RN88 – Complément du demi-échangeur de la Varizelle à Saint-Chamond

PIECE J

AVIS DES AUTORITES CONSULTEES

Avis délibéré de l'Autorité environnementale sur le complément du demi-échangeur de la Varizelle à Saint-Chamond (42)

Figure 3 : Mise en compatibilité du PLU ; au centre et en croisillons rouges l'emplacement réservé R8 et en traits verts le nouveau réseau de haies protégées

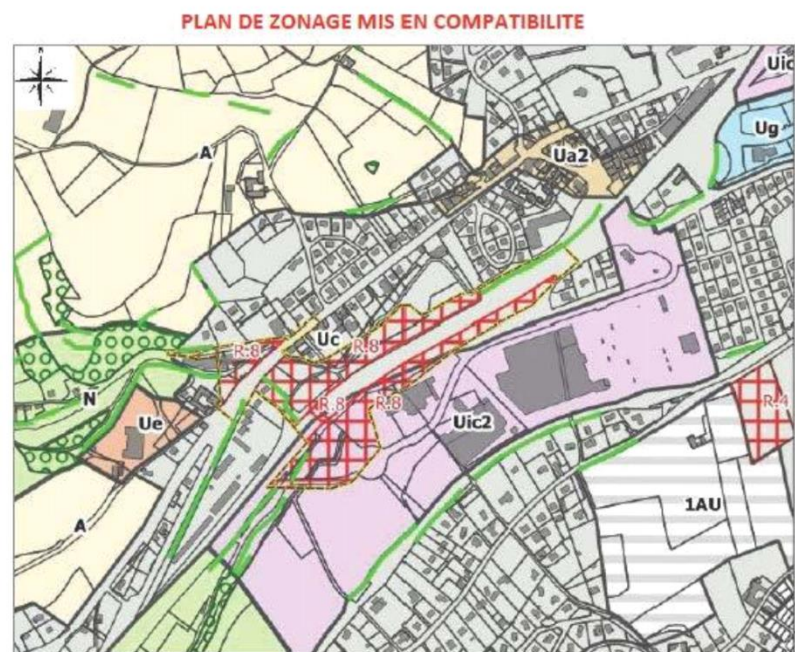
Le projet est en effet incompatible avec le PLU actuel de la commune du fait de la présence de haies identifiées au titre de l'article L151-23 du code de l'urbanisme.

L'affirmation de la compatibilité du projet et de la modification du PLU avec le PPRI, sans étude hydraulique, n'est pas étayée par un argumentaire précis. Il en est de même pour ce qui est des risques miniers.

L'Ae recommande de compléter le dossier afin de démontrer la compatibilité de la modification du PLU avec les plans de prévention des risques minier et d'inondation.

Les éléments décrits au chapitre 1.3 Risques Naturels du présent mémoire, sont repris dans le dossier de l'analyse de la mise en compatibilité, chapitre E06. Chapitre 2. Plan de prévention des risques naturels prévisibles d'inondation (page 198) et chapitre 3. Plan de prévention des risques miniers (page 199).

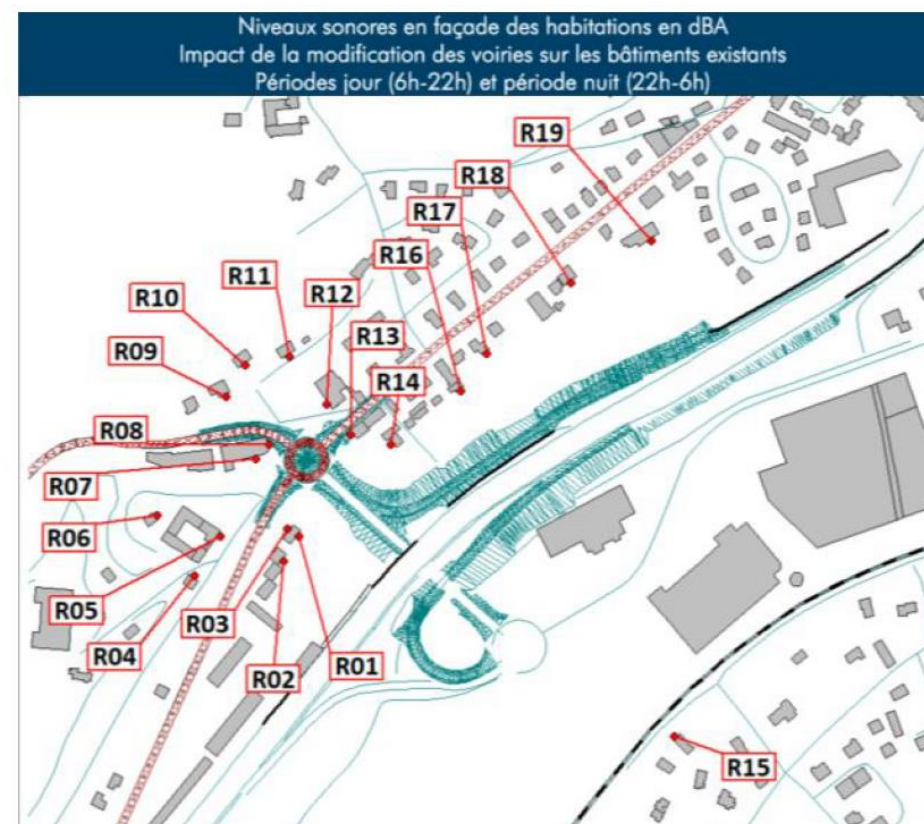
L'Ae recommande d'indiquer le niveau de précision du modèle acoustique utilisé. Elle recommande également de revoir l'analyse des impacts sonores du projet entendu comme une modification d'ensemble de la RN 88, en visant une amélioration de la situation actuelle en pleine cohérence avec l'objectif affiché d'amélioration du cadre de vie des riverains.

Les résultats de l'étude acoustique sont les suivants :

Le projet respecte la réglementation, que ce soit l'analyse de la contribution sonore des nouvelles infrastructures ou la modification des infrastructures existantes. Les seuils réglementaires ne sont pas dépassés.

De manière globale, le projet a un impact positif sur les nuisances sonores, en réduisant leurs niveaux pour la majorité des riverains. Ces comparaisons permettent d'analyser la situation avec et sans projet à deux horizons 2023 et 2043. Ainsi les niveaux de bruit vont diminuer pour pratiquement l'ensemble des récepteurs de façon plus ou moins importante en fonction de leur localisation. L'abaissement de la vitesse de 110km/h à 90 km/h sur la RN88 entre les deux échangeurs aura une incidence sur l'ensemble des récepteurs mais de façon plus importante pour les façades exposées directement à la RN88 et au vu de leur éloignement. De plus, la prolongation du merlon entre l'écran actuel et la future bretelle, a pour effet de réduire les niveaux de bruit surtout pour les récepteurs R16 à R19. Enfin, la nouvelle bretelle de sortie aura une hauteur plus importante que le merlon existant, entraînant une diminution des niveaux de bruit pour les riverains, surtout pour les récepteurs R09 à R19 excepté R15. Ces derniers bénéficieront également d'une diminution du trafic sur la route de la Varizelle.

Seul le bâtiment R08 voit son niveau augmenter, expliqué par la proximité du nouveau carrefour giratoire et de la route de Saint-Jean-Bonnefonds. Toutefois, ce bâtiment correspond au garage qui sera déconstruit, seule l'habitation située à l'opposé de la façade R08 sera conservée.
